# **DIRECTION DE L'ÉVALUATION ENVIRONNEMENTALE DES PROJETS NORDIQUES ET MINIERS**

**Rapport d'analyse environnementale  
pour le projet de modification du décret numéro 137-2008 du  
20 février 2008 concernant la délivrance d'un certificat  
d'autorisation en faveur de Consolidated Thompson Iron Mines  
Limited pour le projet de mine de fer du lac Bloom sur le territoire  
de la municipalité de Fermont**

**Dossier 3211-16-002**

**Le 5 juin 2012**

Annexe 2 - Parc à résidus miniers et agrandissement projeté

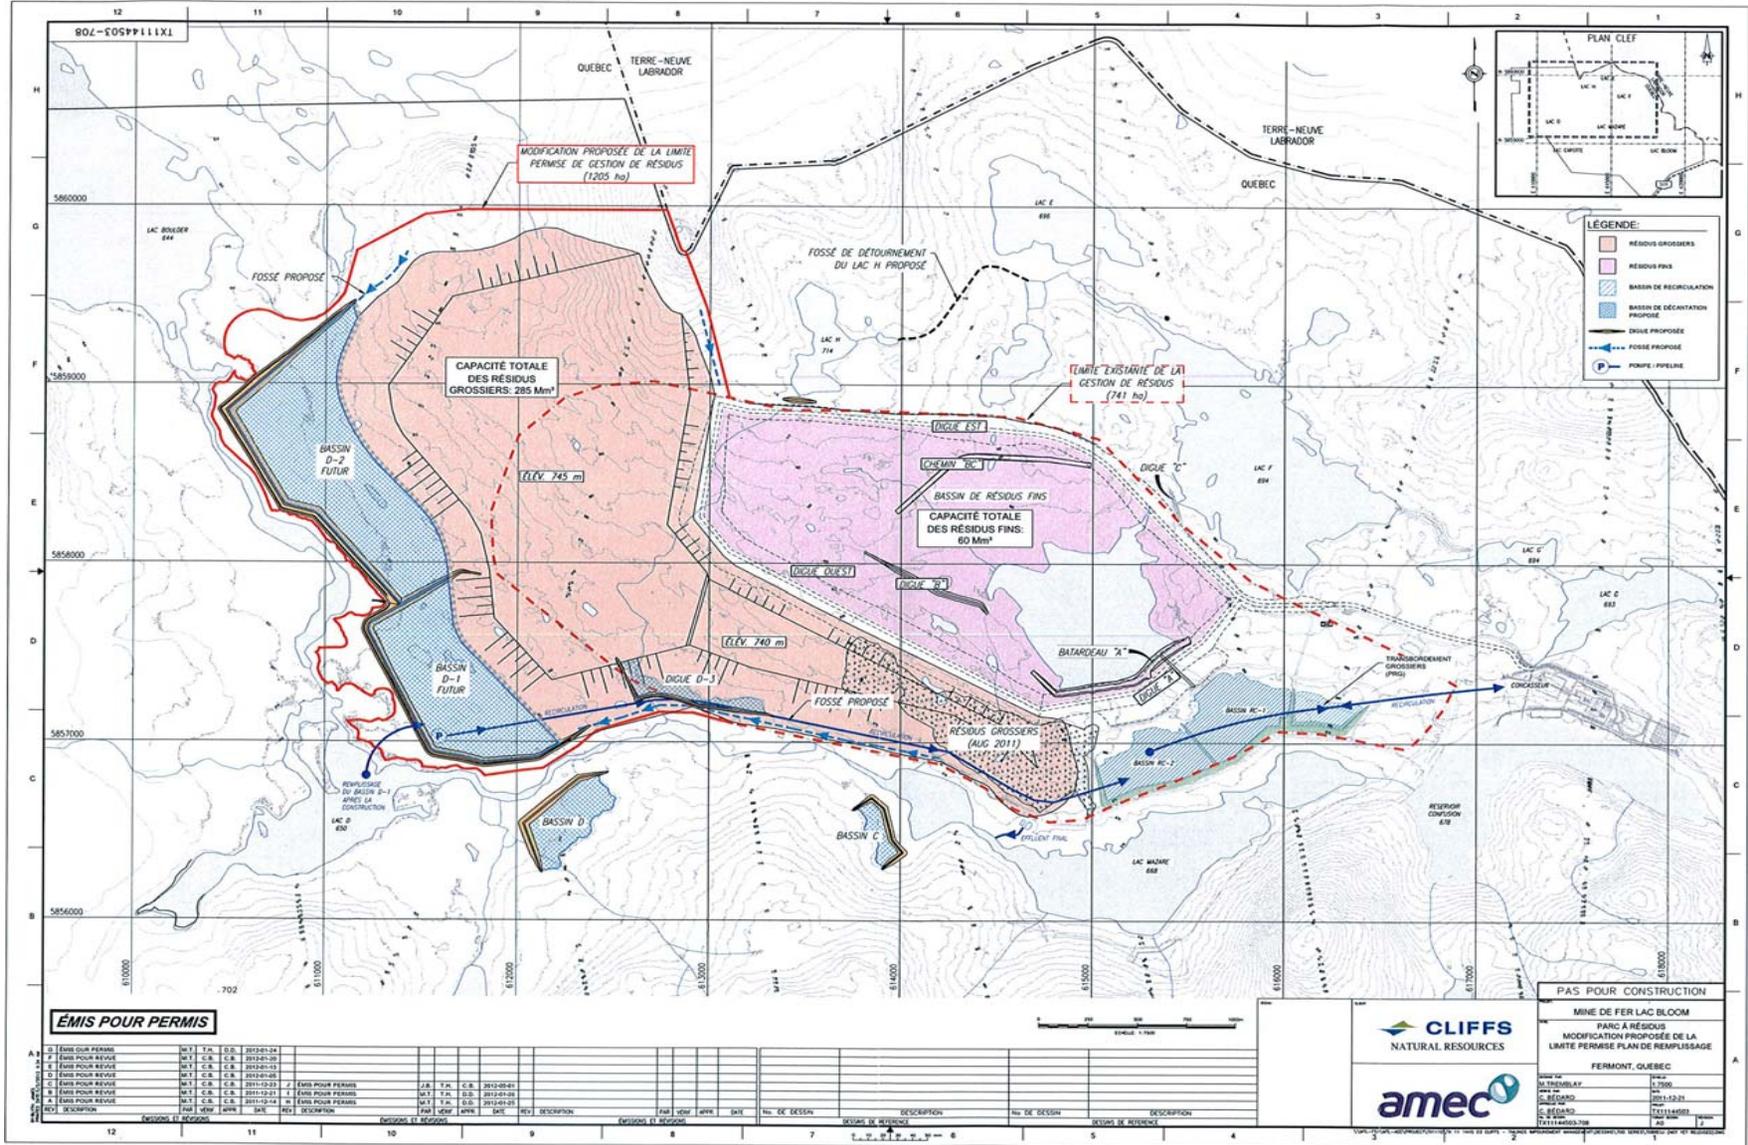
Trois bassins de rétention d'eau sont prévus dans le parc à résidus miniers. L'eau de ces bassins sert à alimenter l'usine de traitement de minerai. Les bassins D-1 et D-2 seront localisés côte-à-côte, à l'extrémité ouest du parc (voir figure en annexe). Le bassin D-3 est localisé dans le secteur sud-ouest et sera remblayé au fil des opérations par des résidus miniers grossiers. Les bassins D-1 et D-2 recevront les eaux de ruissellement provenant d'une partie du parc et les eaux de ruissellement provenant des fossés jouxtant la fosse d'exploitation de la mine. Puisque pour la première année les eaux de ruissellement ne seront pas suffisantes pour remplir ces bassins, de l'eau sera pompée à partir du lac D pour combler le manque.

La présence de ces bassins dans le parc à résidus miniers justifie en partie l'augmentation de superficie du parc. Les digues du parc à résidus à l'extrémité ouest correspondent en fait aux digues de ces bassins (voir figure en annexe). Quoique SEC Lac Bloom aurait voulu localiser ces digues à 20 mètres du cours d'eau se trouvant entre le lac D et le lac Boulder, il s'est finalement engagé à respecter une distance de 60 mètres, comme prévu à la directive 019 sur l'industrie minière (MDDEP, 2012). Cette distance permettra de préserver l'intégrité de ce cours d'eau.

*Considérant la distance entre les digues et le cours d'eau et l'engagement de l'initiateur de projet pour limiter les matières en suspension, l'impact sur le milieu hydrique sera atténué et nous le considérons acceptable.*
